COMMUNE DE PENTHEREAZ

AVIS D'ENQUETE

Commune de Penthéréaz
Plan d'affectation communal Champ de Vaud
Examen préalable

**PRÉAVIS DES SERVICES CANTONAUX - COMMUNE DE PENTHÉREAZ, PLAN D'AFFECTATION COMMUNAL
CHAMP DE VAUD, N° 167181**

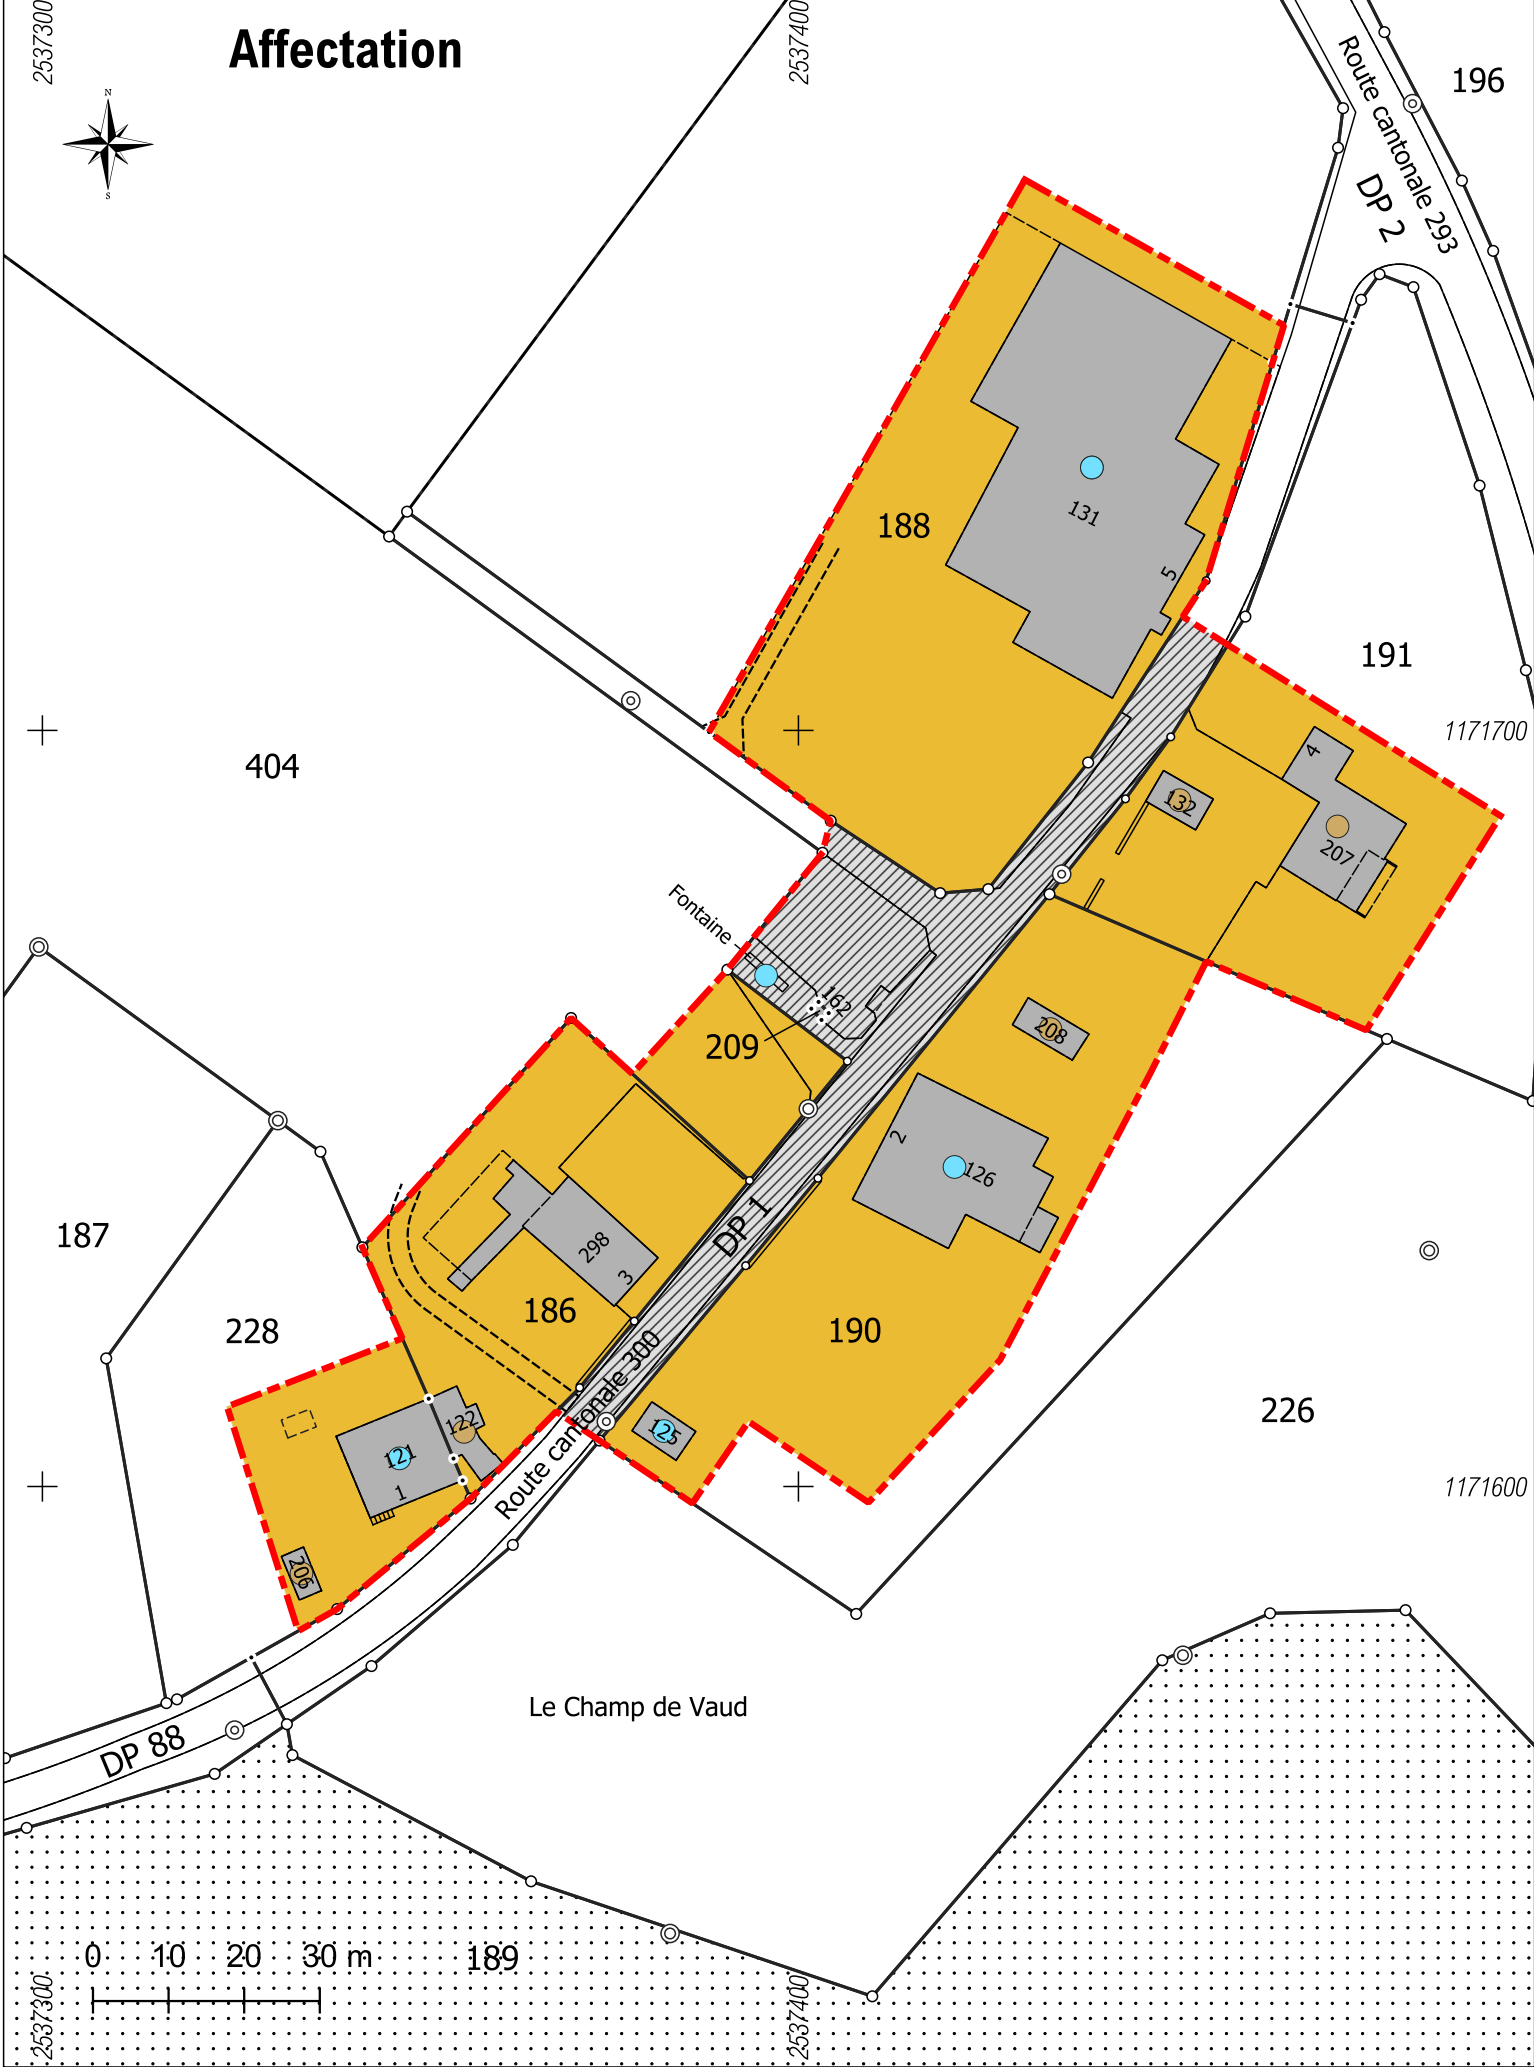
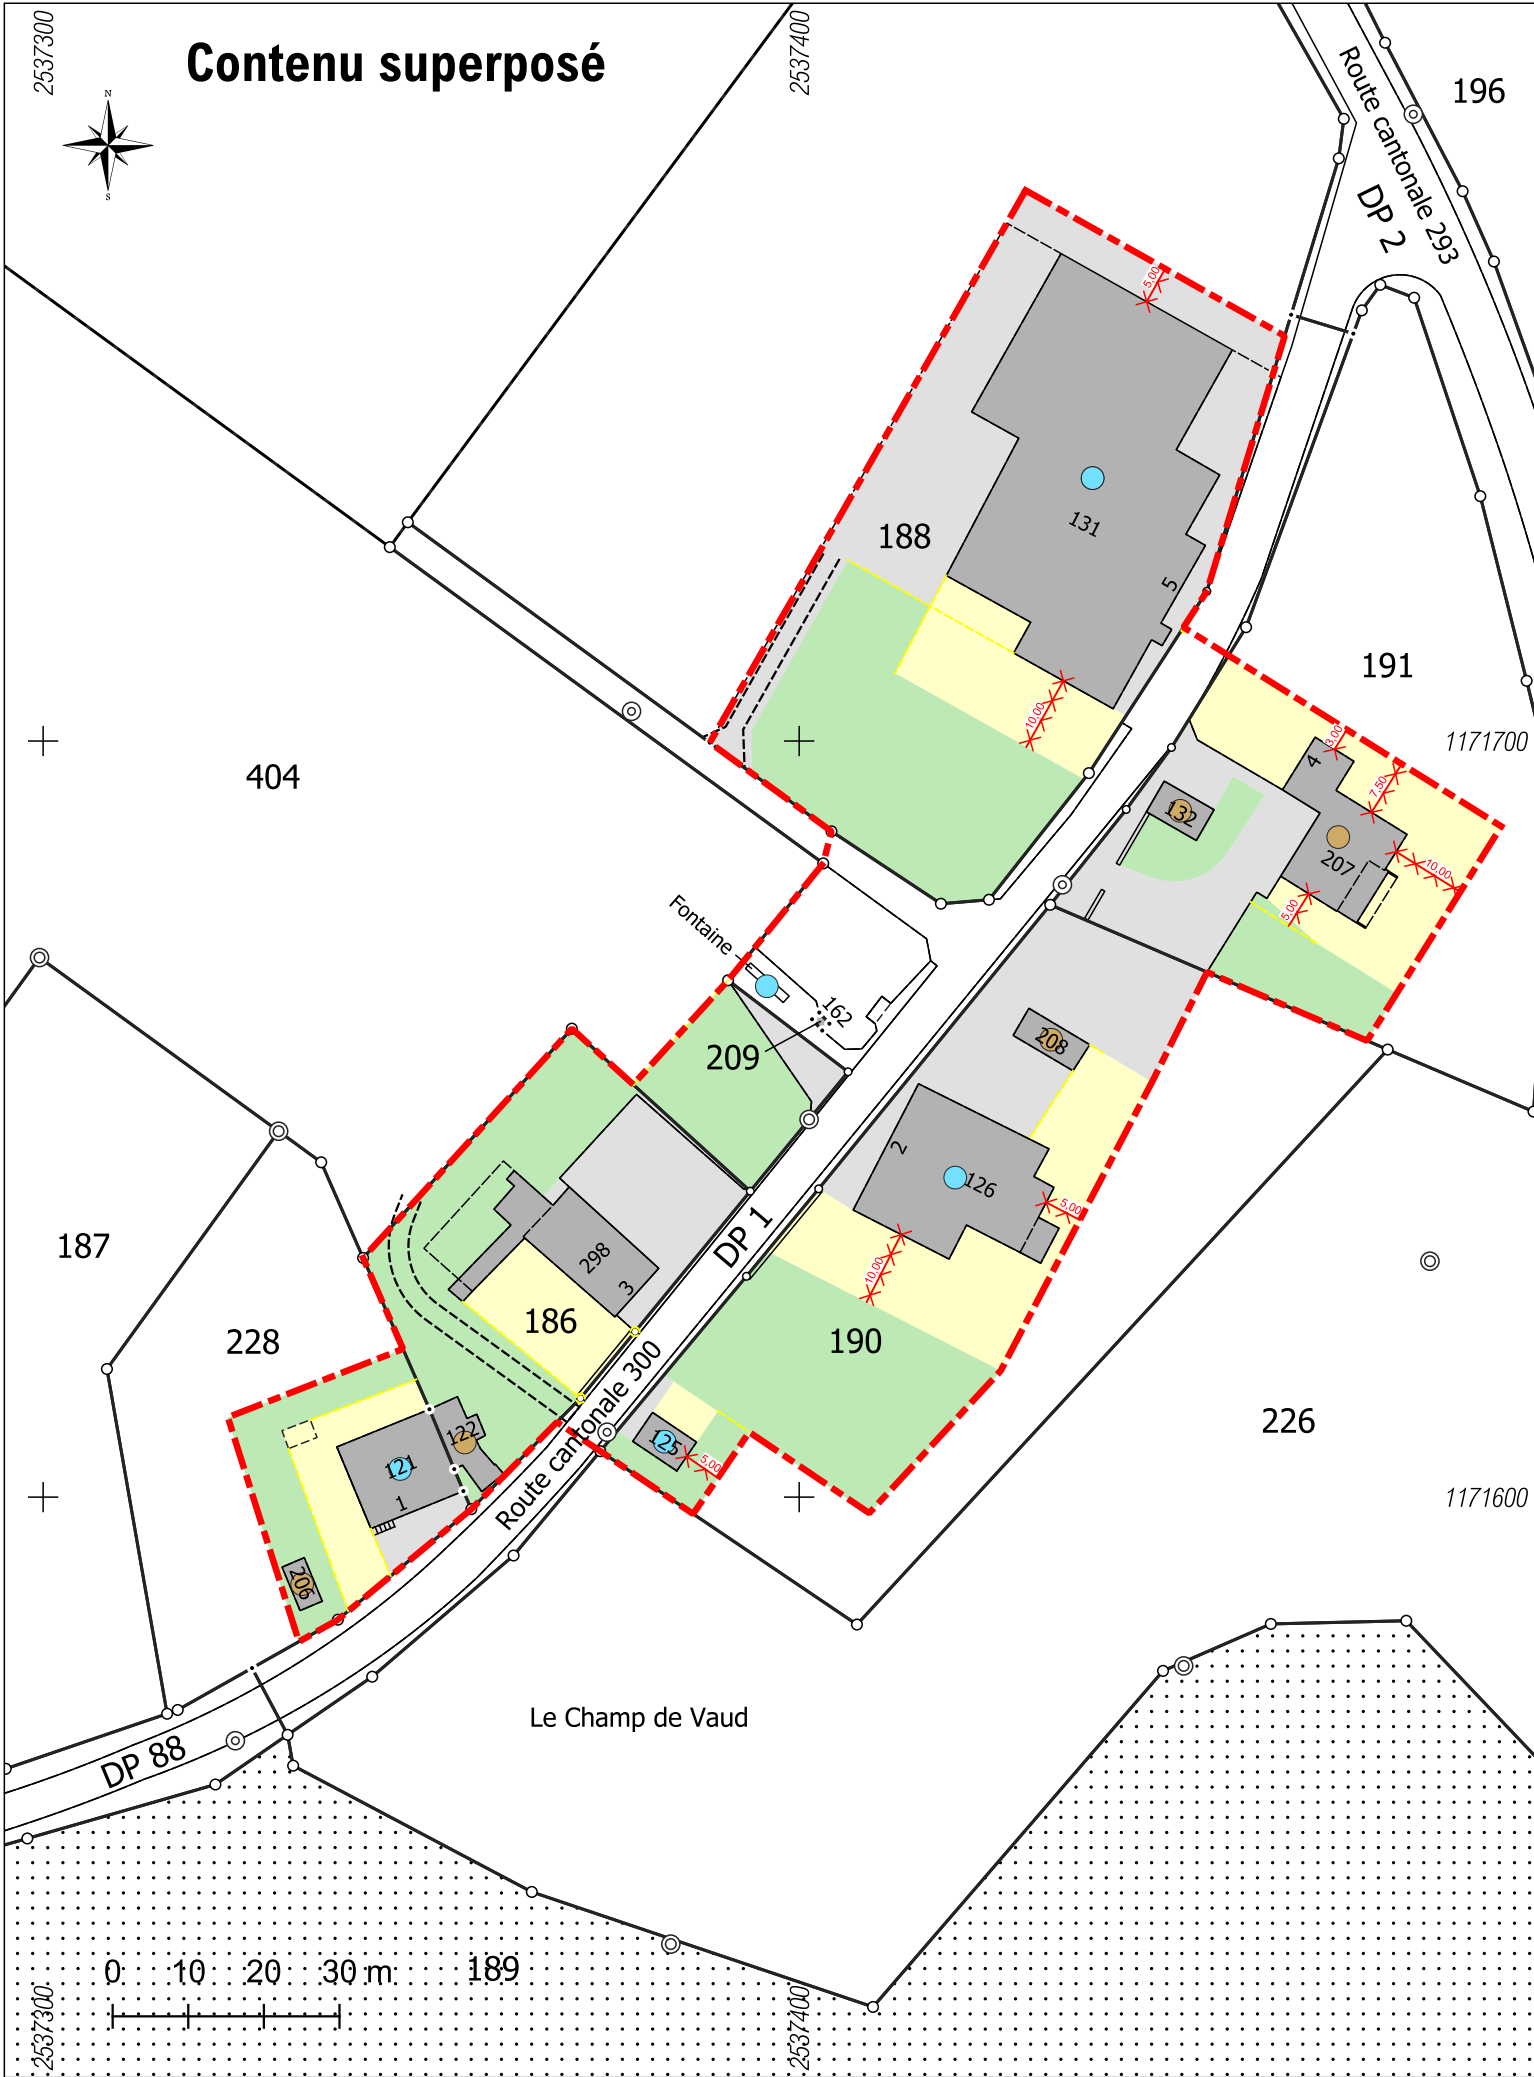
Plan

Demande :

- Adapter le plan selon la démonstration de remise en question de la couche SDA pour que la surface de la planification ne concerne que des surfaces qui n'auraient pas dû être colloquées en tant que SDA lors du relevé de 1992.
- Transmettre une proposition de délimitation à la DGTL-DAM afin que cette dernière confirme la conformité du périmètre de la planification et ce, avant l'enquête publique. Le cas échéant, une séance de coordination sera organisée à ce sujet.

Plan

Demandes :

- Changer le nom de la zone d'affectation « Zone pour entités urbaines 18 LAT » en « Zone pour petites entités urbanisées 18 LAT », selon la directive Normat.
- Le cartouche de signatures mentionne la date d'approbation par la Municipalité au 28 octobre 2024. La date d'approbation correcte par la Municipalité devra être inscrite.
- Corriger la faute de frappe, dans la légende, rubrique « Délimitation des aires », « point de référence ».

PLAN D'AFECTATION ET SDA SUPERPOSÉS

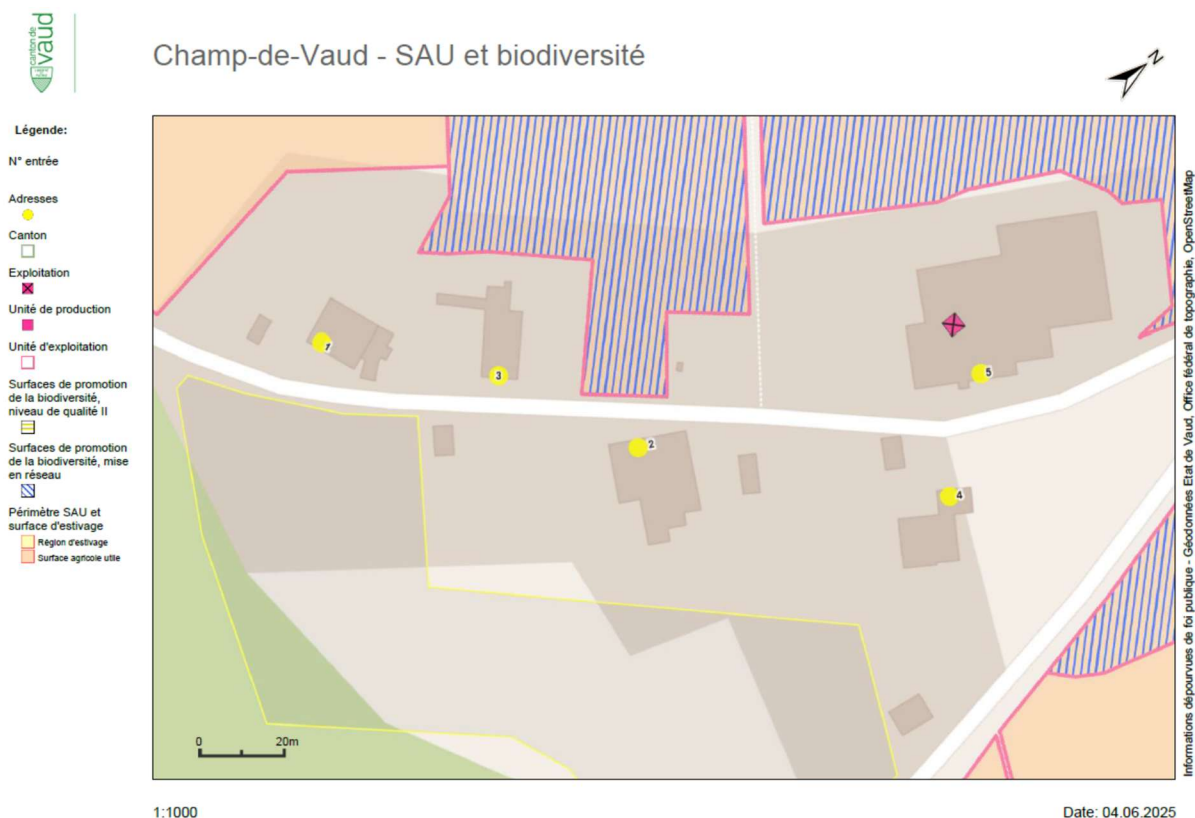
- Nouvelle délimitation de la planification ;
- Autorisations de construire des bâtiments réalisés après le 1^{er} juillet 1972 ;
- Orthophotos renseignant les années de constructions des autres bâtiments.

Nous sommes toutefois d'avis que le rapport 47 OAT mériterait d'être étayé en justifiant davantage l'intérêt justifiant une remise en question de la couche SDA pour créer une zone pour petites entités urbanisées 18 LAT et pour quelles raisons l'affectation en vigueur ne doit pas être maintenue.
